PROTECTION DE CANET D'AUDE CONTRE LES CRUES DE LA JOURRE ET DU LIROU

MEMOIRE EN REPONSE AUX AVIS FORMULES PAR LA
DREAL LANGUEDOC-ROUSSILLON AU TITRE DE :

- L'AUTORITE ENVIRONNEMENTALE
- LA SECURITE DES OUVRAGES HYDRAULIQUES

DATE : JUILLET 2014 - REF. : Mémoire en réponse-v1

Programme général d'aménagement du bassin versant de la Jourre et du Lirou envisagé en 2009 :

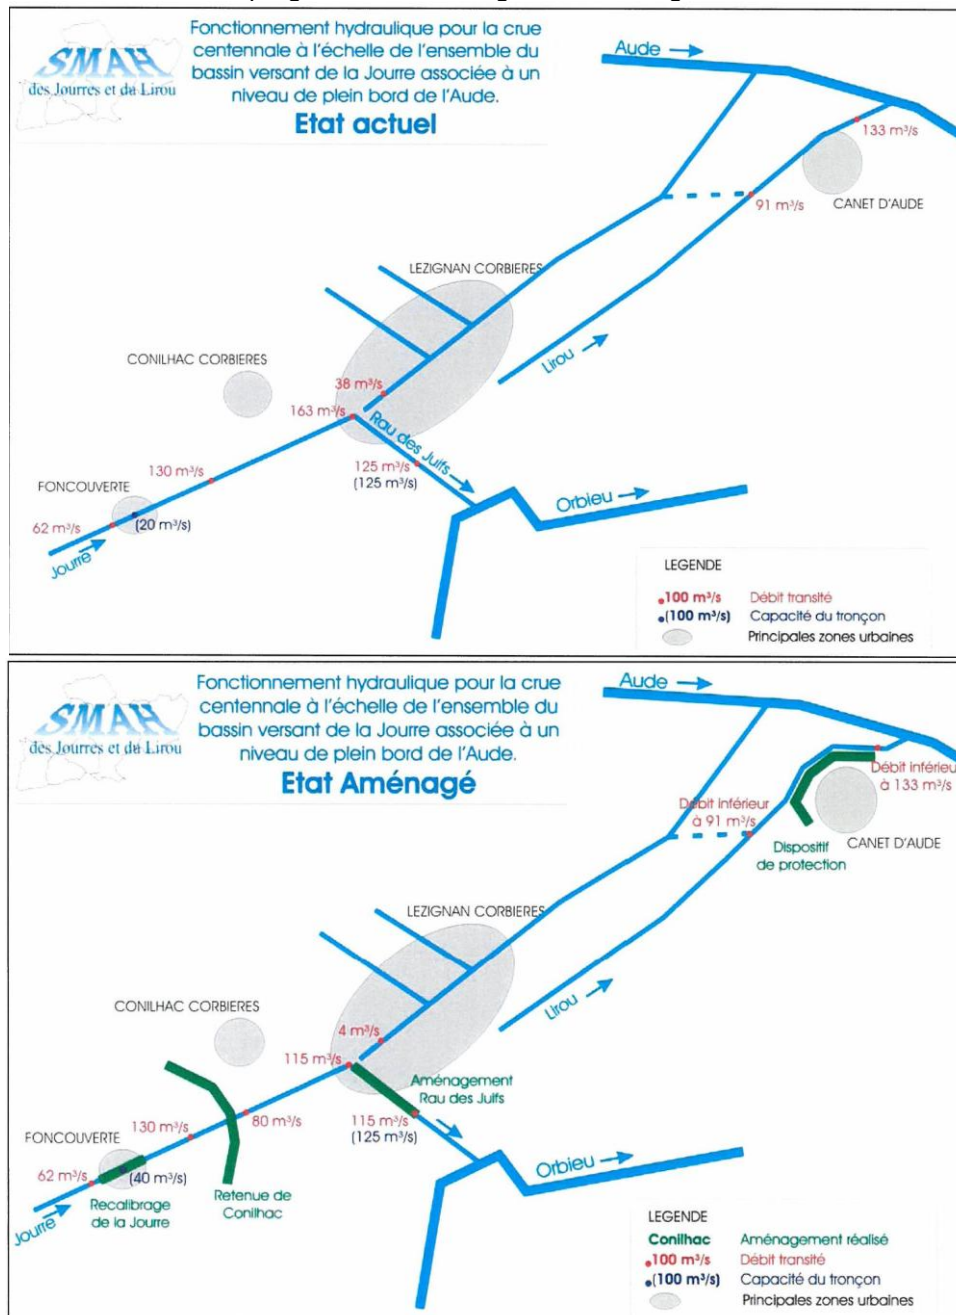
Précisions relatives à la prise en compte des projets hydrauliques abandonnés et réalisés en amont de Canet d'Aude :

Le programme général d'aménagement du bassin versant Jourres-Lirou engagé par le syndicat maître d'ouvrage comprenait, de manière générale, des ouvrages et travaux de natures variées sur quatre sites différents, dont l'association permettait au final d'assurer une protection efficace des personnes et des biens en regard de la crue de projet retenue. Dans une vision globale, il était ainsi prévu :

- des travaux de recalibrage sur la Jourre et adjonction de sections de décharge au droit de Fontcouverte ;
- des aménagements sur le ruisseau des Juifs (digue, recalibrage...) associé à un ouvrage de rétention sur la Jourre en amont de l'agglomération de Lézignan-Corbières ;
- une levée de terre associé à un canal de décharge favorisant l'expansion du Lirou en rive gauche au droit de Canet d'Aude.

Coupe type de la digue
Tronçon n°3

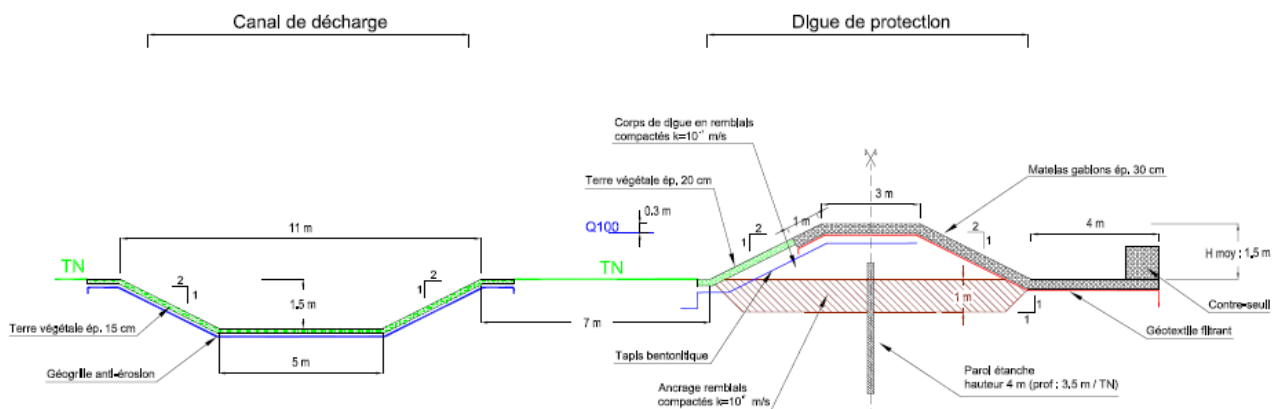
Tronçon n°3 non identifié comme un tronçon résistant à la surverse :

Le tronçon n°3 est bien identifié comme un tronçon résistant à la surverse :

Source : « Protection de Canet d'Aude contre les crues de la Jourre et du Lirou – phase projet (PRO) » – dossier référencé n°4331386 - PRO-v5 – ARTELIA – Septembre 2013
